工程变更申请书 (ECR)

变更申请时间	2022.6.22	车型代号	2.2、3.0平台	变更申请输入文件	ECR0007985
客户名称	---	提出人	<input type="checkbox"/> 客户 <input checked="" type="checkbox"/> 公司 <input type="checkbox"/> 供应商	ECR编号	ECR0007985
总成名称	VDC气阀总成			总成件号	BPC0010077
零/部件名称	阀体外壳 行程补偿气缸缸体			零/部件件号:	BPC0010078 BPC0010084
项目阶段	<input type="checkbox"/> PCT阶段 <input type="checkbox"/> ED阶段 <input type="checkbox"/> ET阶段 <input type="checkbox"/> PT阶段 <input checked="" type="checkbox"/> SOP阶段			变更零件类型	<input type="checkbox"/> 自制件 <input checked="" type="checkbox"/> 采购件 <input type="checkbox"/> 外协件
更改类型	<input checked="" type="checkbox"/> 设计 <input type="checkbox"/> 工艺 <input checked="" type="checkbox"/> 模具 <input type="checkbox"/> 夹具 <input type="checkbox"/> 试验\检测方法			是否需提交客户批准	<input type="checkbox"/> 是 <input checked="" type="checkbox"/> 否 <input type="checkbox"/> N/A
更改原因	<input checked="" type="checkbox"/> 改进措施 <input type="checkbox"/> 预防措施 <input type="checkbox"/> VA/VE			级别3	<input checked="" type="checkbox"/> 级别4

原因分析验证报告

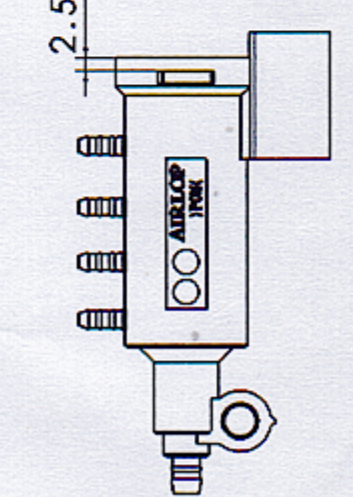
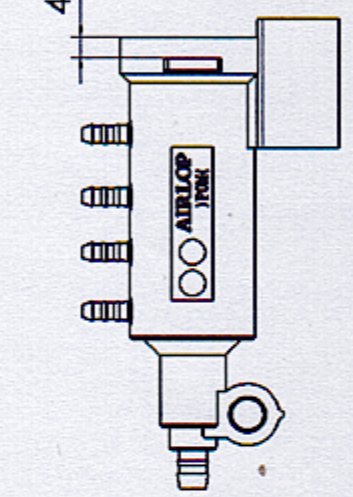
更改等级	<input type="checkbox"/> 级别1	重要的过程更改: 对客户而言该更改有明显的外观变化		对产品成本、库存、质量成本等影响的更改, 对客户无直接影响	1. 文件、试验、工作流程等附带的更改 2. 内部流程或工艺更改 该更改对客户、产品成本或库存无影响
变更申请内容	变更申请前:  变更申请后: 阀体和补充气缸端面从2.5mm改为4mm, 加高了1.5mm。 			是否影响其它项目? (下列填写项目名称)	<input type="checkbox"/> 是 <input checked="" type="checkbox"/> 否
验证\试验方式	<input checked="" type="checkbox"/> 样件验证 <input type="checkbox"/> 小批试装 <input type="checkbox"/> 需路试 <input type="checkbox"/> 内部试验 <input type="checkbox"/> 委外试验 <input type="checkbox"/> 客户试验/验证/装车 <input type="checkbox"/> 其他 ()			是否影响制造过程	<input type="checkbox"/> 是 <input checked="" type="checkbox"/> 否
变更实现方案	是否影响物流 <input type="checkbox"/> 是 <input checked="" type="checkbox"/> 否	批准后进行更改所需时间	15个工作日	测算人:	
产品单件成本增加测算		测算部门: 采购/前期采购部		测算人:	
护面变化成本增加测算		测算部门: 造型部		测算人:	
焊胎、工装、包装运输等更改费用		测算部门: 工艺部		测算人:	
模具更改费用	产4000	测算部门: 模具科		测算人:	张明
检具更改费用		测算部门: 前期质量部		测算人:	
其他费用		测算部门: 产品开发部		测算人:	
总成本					
直接更改费用					
编制:	张明, 2022.6.23	审核: (审核 ECR内容汇总费用并确定审批人员)		批准:	张明 2022.6.23

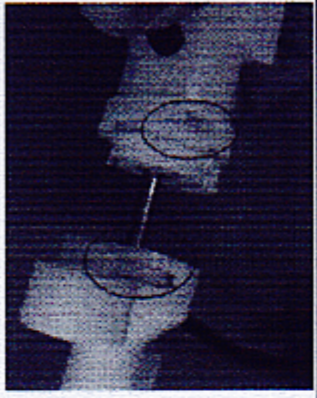
项目代码	ZY2124	项目类别	VDC阀	编制/日期	张加 2022.6.23
总成名称	VDC气阀总成	总成件号	BPC0010077	审核/日期	张加 2022.6.23
零部件名称	阀体外壳 行程补偿气缸缸体	零部件件号	BPC0010078 BPC0010084	批准/日期	张加 2022.6.23
涉及产品成本增加/工艺装备变更费用/试验费用审批					
客户名称		优先级	<input type="checkbox"/> 一般 <input checked="" type="checkbox"/> 紧急	提出人	张加
变更零件类型	<input type="checkbox"/> 自制件 <input checked="" type="checkbox"/> 采购件 <input type="checkbox"/> 外协件	项目阶段	<input type="checkbox"/> PCT阶段 <input type="checkbox"/> ED阶段 <input type="checkbox"/> ET阶段 <input type="checkbox"/> PT阶段 <input checked="" type="checkbox"/> SOP阶段		
问题来源	试验中出现	发生时间	2022.6.1		
问题类别	<input checked="" type="checkbox"/> 产品设计类 <input type="checkbox"/> 管理流程类 <input type="checkbox"/> 有标准未执 <input type="checkbox"/> 复发 <input type="checkbox"/> 其他				
问题现状	  <p>阀体和补偿气缸端面破裂</p> <p>端面处强度不足，在高温受力状态下发生断裂现象</p>				
真因分析					
真因确认 (验证问题再现)	在70°C高温环境下，气压0.7MPa，76h后阀体和补偿气缸端面都出现断裂现象。
